OBEC VENDOLÍ

Věc: **Vysvětlení zadávací dokumentace č. 2 ve výběrovém řízení „Chodník Vendolí - křižovatka silnic III/36625/3661 - dolní část obce, I. etapa“**

Dotaz č. 2:

Výkres a popis vhodného šterbinového žlabu:

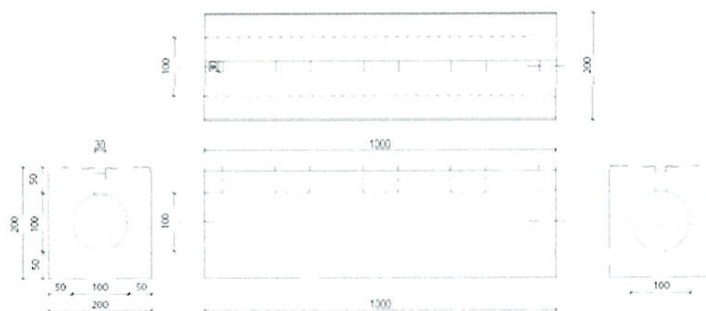
V rozpočtu „1a1 Chodník I.etapa-způsobilé výdaje“ je uvedena položka č. 63 – 6 ks montáže šterbinových vpustí, položka 64 – 15 ks montáže šterbinových trub dl. 1 m, ale specifikace, položka 75 zahrnuje pouze 6 ks šterbinových trub dl. 1 m. V situacích je pouze zakreslena příčná čára udávající umístění šterbinového žlabu, ale jiný výkres jsme v zadávací dokumentaci nenašli. Pokud má být použit šterbinový žlab DN 200, pak dno žlabu bude pod úroveň vozovky a terénu, vpustí šterbinových žlabů mají odtok vody ještě níže. Jak bude zajištěn odtok vody z těchto žlabů? Nemá být správně použito odvodňovacích ACO drenů? Podle uvedeného popisu v položce 75 – dodávka žlabů se jedná o žlab, který má na jedné podélné straně obrubník a tyto žlaby nejdou umístit napříč do chodníku. Objasněte prosím počty uvedené v položkách dle situace má být provedeno 6 ks žlabů. Poskytněte výkres nebo náčrt skladby těchto žlabů, pokud ho máte k dispozici.

Položka č. 75 zahrnuje dodávku 6 ks komplet vpustí, nikoliv pouze 6 ks šterbinových trub dl. 1 m.

Úprava u obrubníku je odvislá od použitého žlabu (rozdílná výška od temene po dno vtoku). V místě osazení šterbinového žlabu může být obrubník s podsázkou 15cm, nebo zůstane s podsázkou 12cm, tak jak je v celé trase chodníku a v místě vtoku do šterbinového žlabu se provede promělnění, které je např. jenom 3cm.

Odtokový šterbinový žlab betonový odtok 110 - určený pro zabetonování s pojezdovou zátěží 40 t je určen k odvodnění zpevněných ploch chodníků, pojezdových i parkovacích ploch. Tento typ žlabu je využíván při dopravních stavbách stejně jako u realizaci zklidněných a soukromých prostorů. Mohou být umístěny jak při okraji tak i uprostřed odvodňované plochy.

- délka - 1000 mm
- šířka - 200 mm
- výška - 200 mm
- otvor pro odtok - Ø 90 mm
- váha - 78 kg
- zatížení - 40 t
